Planta proposta cotada

MainFloor completo, com a parede cozinha/closet na posição nova. Demais ambientes sem alteração.

mesma base do scan — REV. M

Esta é uma proposta PARALELA — um estudo de opção, não uma revisão. Se aprovada, as folhas equivalentes da REV. M (Prancha 01, Prancha 02, Prancha 09 e o pacote de fornecedores) precisam ser atualizadas para incorporar esta alteração — o que não foi feito nesta emissão.

Piso — opção B, monolítico em todo o MainFloor

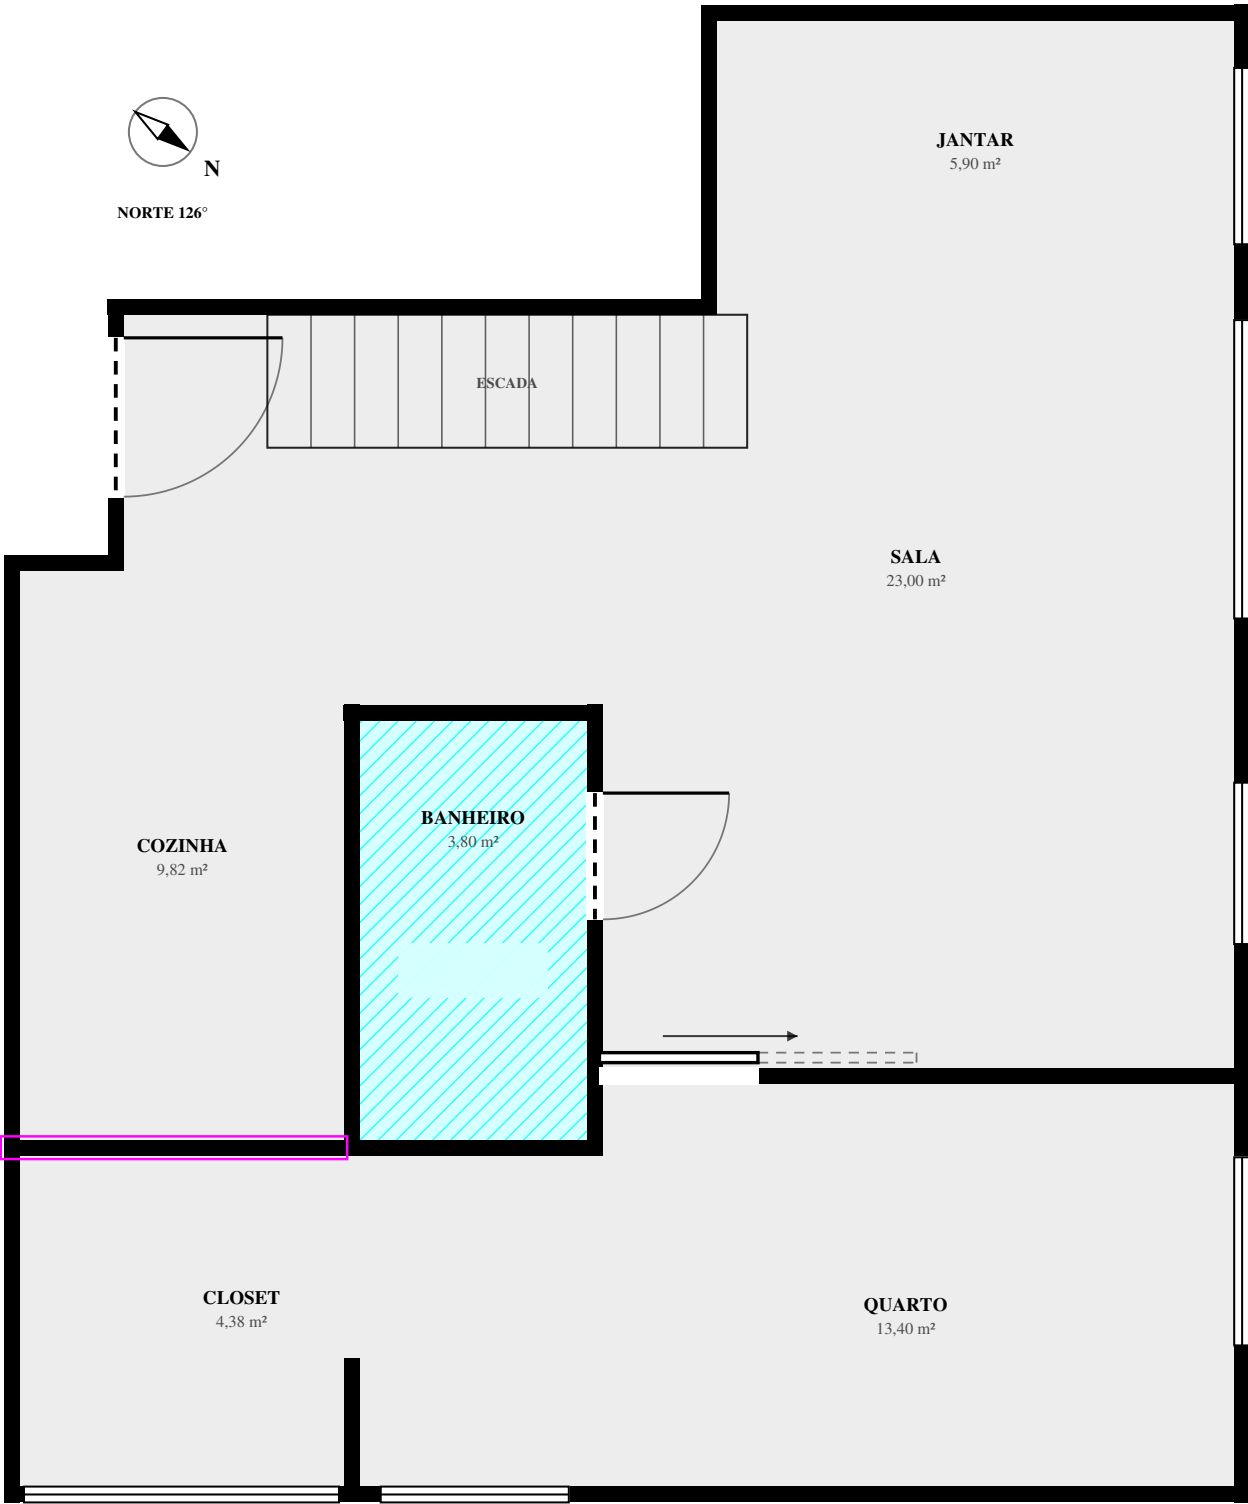
O contorno do monolítico contínuo não muda nesta proposta.

A parede que se move é 100% interna a essa zona — o contorno externo dos cinco ambientes secos (56,50 m²) é o mesmo da REV. M.

Teto: laje aparente, iluminação e ar-condicionado

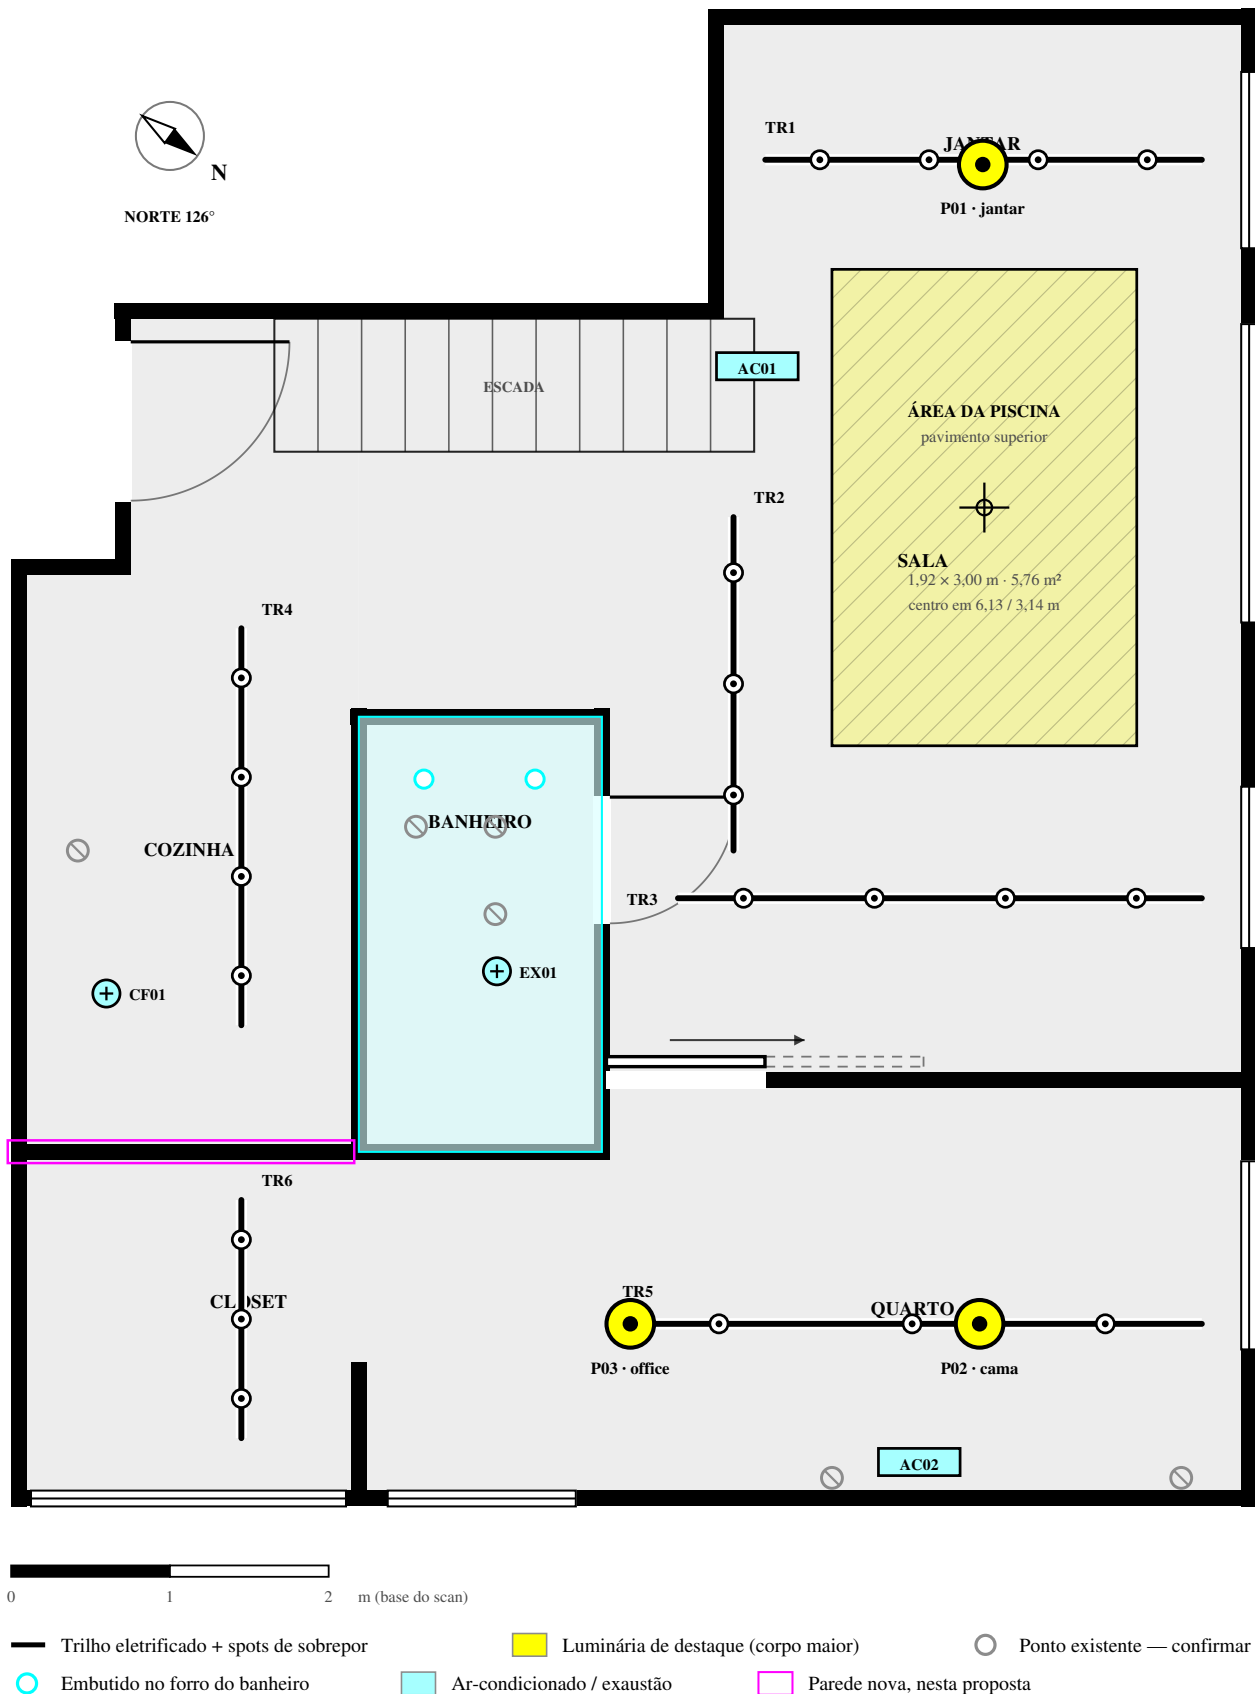
Nada aqui se move.

Trilhos, luminárias de destaque, pontos existentes e máquinas ficam nas mesmas posições da REV. M — nenhum está no trecho de laje que a cozinha ganha (faixa sul, ver Alt A - 03). Ganho: essa faixa fica sem trilho próprio; ao aprovar a proposta, avaliar estender o TR4 ou somar um spot para cobrir os 0,92 m² adicionais de teto da cozinha.

Traçado dos trilhos revisado conforme a sua marcação:

TR3 desceu para 5,60 m, ganhando recuo da drywall; TR5 desceu para 8,28 m, no eixo das duas luminárias do quarto; TR6 saiu de junto da parede oeste e foi para 1,45 m, no mesmo eixo do TR4 — os dois lêem como uma linha só. O TR2 foi encurtado para 5,30 m: no traçado anterior ele cruzava o TR3 no meio da sala, e dois trilhos não se cruzam — se tiverem de se encontrar, é com conector T.

A reserva AC01 caía dentro da projeção da piscina.

Foi deslocada para oeste, mantendo a insuflação para sala e jantar. A posição definitiva depende de confirmar apoio acima do limite sala/jantar e o modelo da condensadora existente: não assumir que ela admite duas evaporadoras.

Tomadas, comandos e quadro

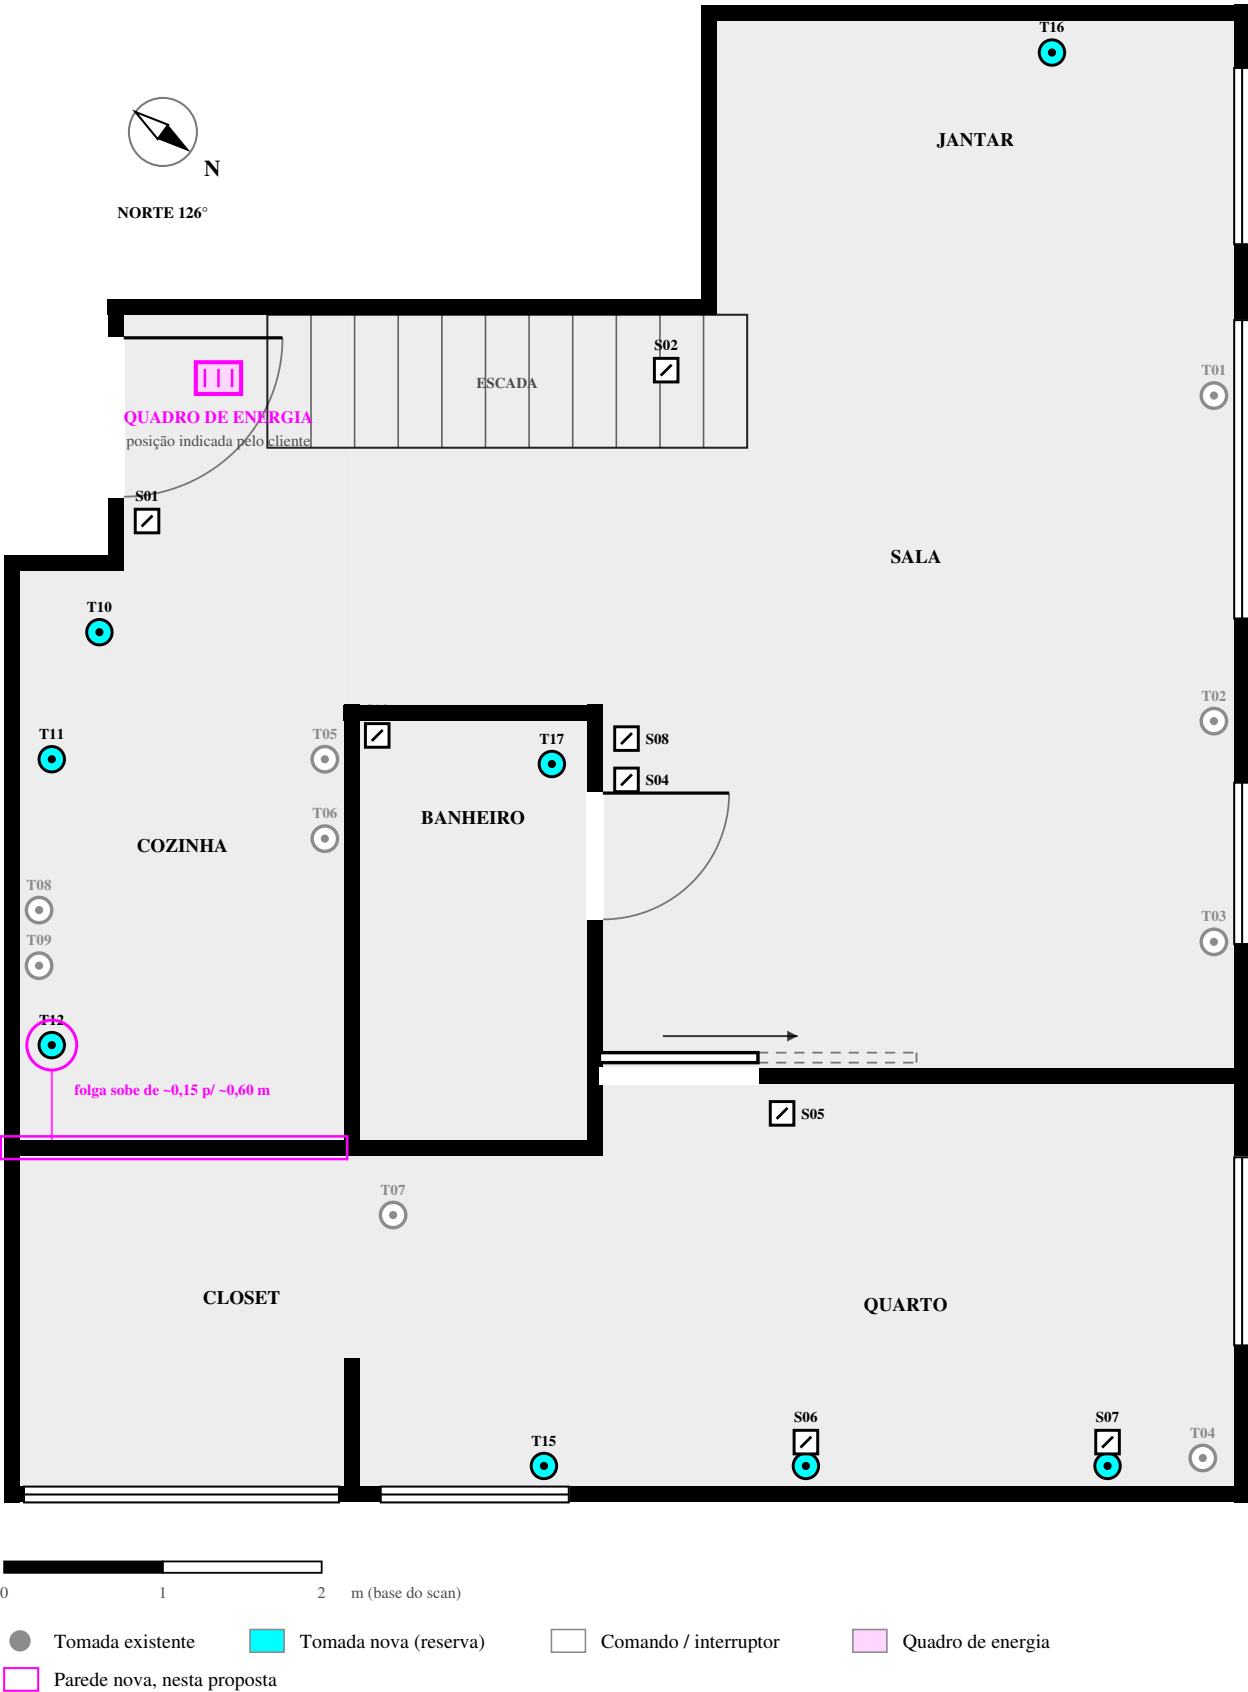
T12 ganha folga até a parede nova

Nenhum ponto muda de posição nesta proposta.

Todas as reservas — existentes e novas — seguem exatamente onde estão na REV. M. O único efeito da parede nova é sobre T12 (tomada de forno/lava-louças): a folga até a parede sobe de aproximadamente 0,15 m para 0,60 m, o que facilita a instalação, não a obriga a mudar de lugar.

Quadro de esquadrias e dados do levantamento

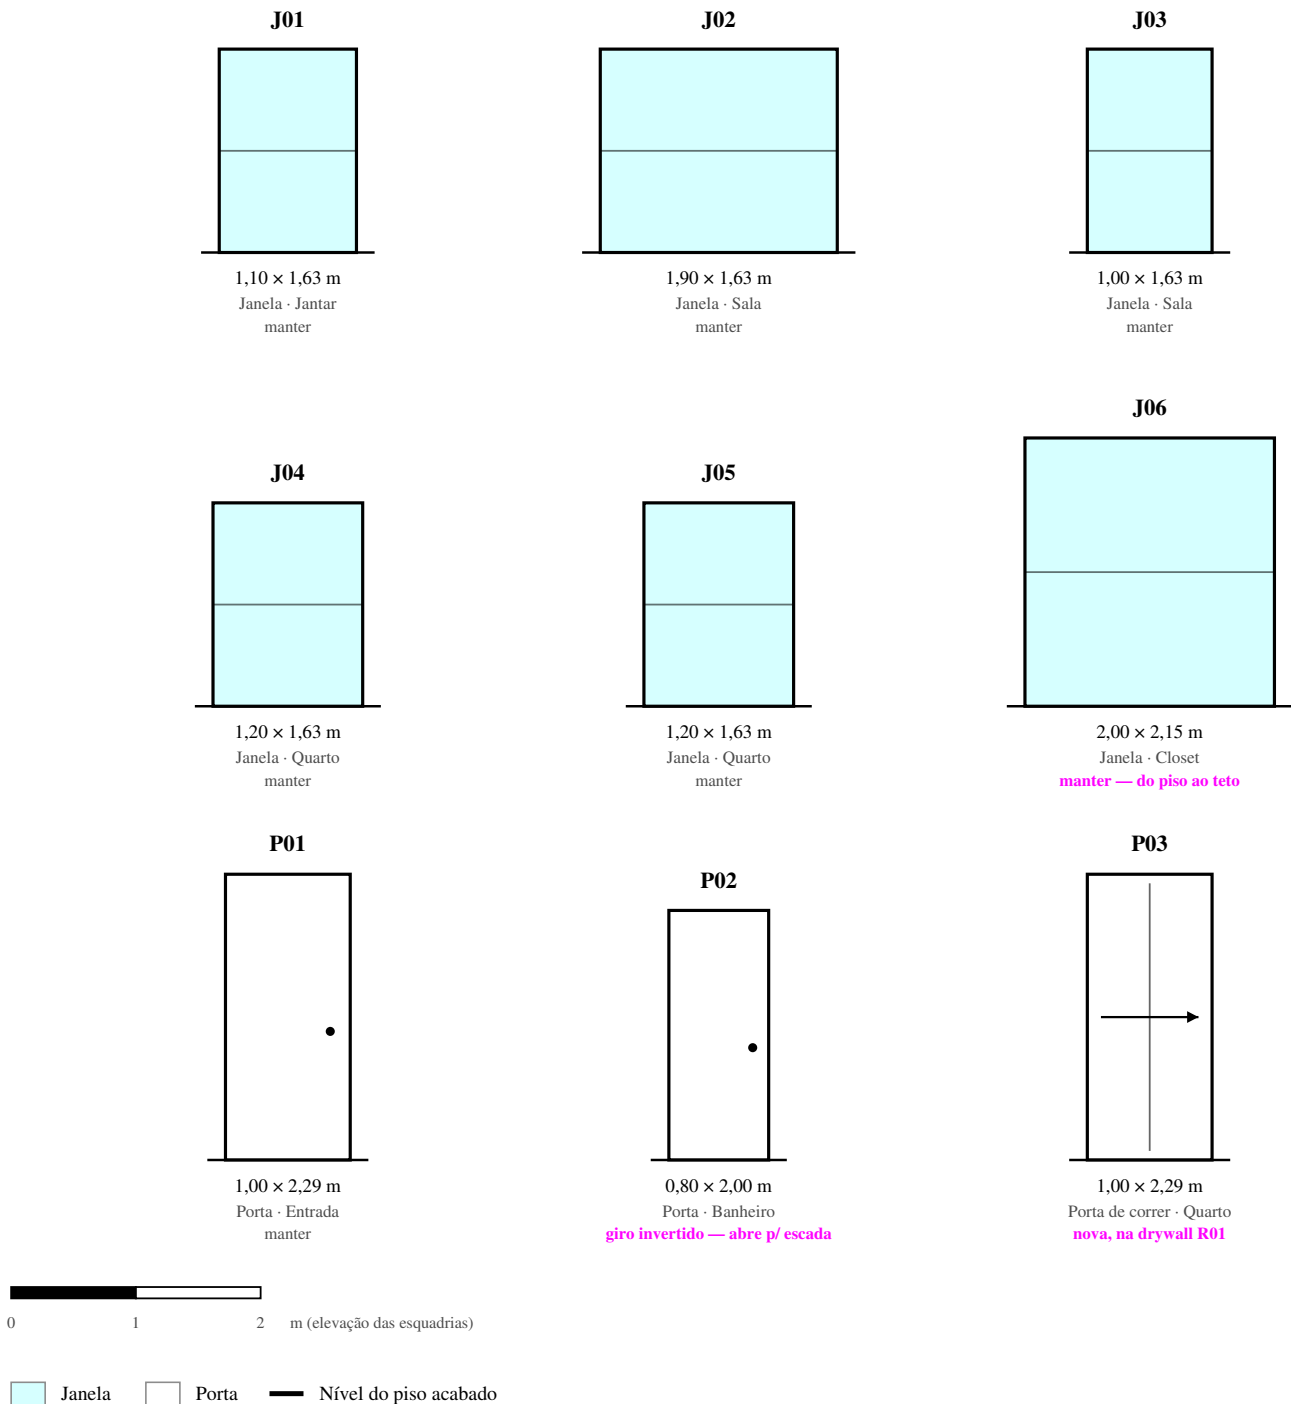
Por que esta folha é igual à da REV. M.

A alteração desliza uma parede interna 0,45 m — nenhuma esquadria muda

de largura, altura ou posição. J06 (a janela do closet) é a mais próxima:

fica na parede sul, que esta proposta não toca, então seu vão de $2,00 \times$

2,15 m permanece igual. O que muda é a profundidade do ambiente através dela, não o vão em si.
